Oggetto: **[ID VIP: 10940] TROIA (FG):** Progetto di ammodernamento complessivo (repowering) dell'impianto eolico esistente denominato "San Cireo", con dismissione degli attuali 15 aerogeneratori e sostituzione in riduzione degli stessi con l'installazione di 8 nuovi aerogeneratori, della potenza unitaria di 7,2 MW, per una potenza totale d'impianto pari a 57,6 MW, da realizzarsi nel Comune di Troia (FG), incluse le opere di connessione alla RTN.

Proponente: ERG Eolica San Vincenzo S.r.l.

Richiesta integrazioni documentali della SS PNRR

Inquadramento su ortofoto dell'impianto esistente-confronto to be

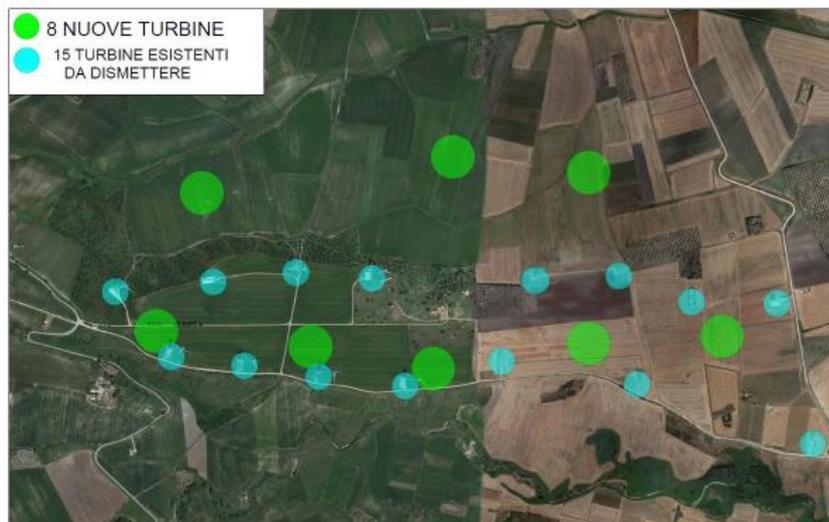
CONSIDERATO che il progetto prevede il "repowering" dell'impianto esistente tramite la sostituzione di 15 aerogeneratori da 2MW esistenti con 8 aerogeneratori da max potenza di 7.2 MW;

Figure 26: Stato di progetto dal punto di ripresa 5

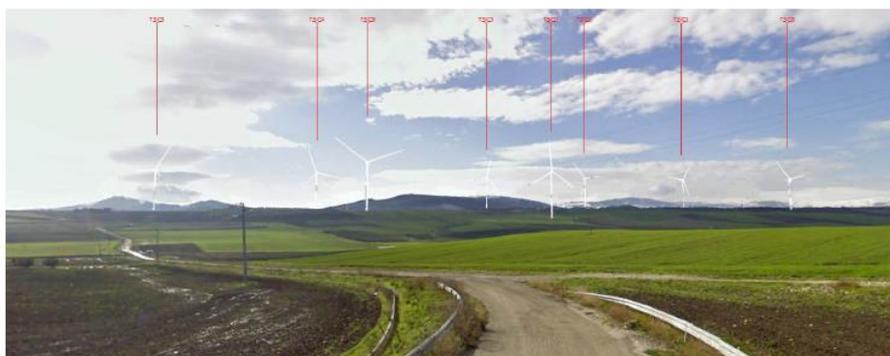
- Precisazione, nell'ambito del **piano di dismissione** del preesistente impianto, dei tempi e dei termini entro cui l'intervento verrà effettuato e completato;
- Integrazione di tutta la documentazione scritta, grafica e fotografica relativa ad aspetti paesaggistici e culturali con indicazione precisa del **buffer per l'Area vasta d'indagine** riportata nelle cartografie (ovvero 50 volte l'altezza al tip degli aerogeneratori).
- Verifica di eventuale inclusione, nel buffer di riferimento di cui sopra, di territori campani;
- Predisposizione di **fotosimulazioni realistiche**, da cui si evinca con esattezza la differente altezza tra gli aerogeneratori delle nuove pale rispetto a quelle preesistenti, di altezza notevolmente inferiore;
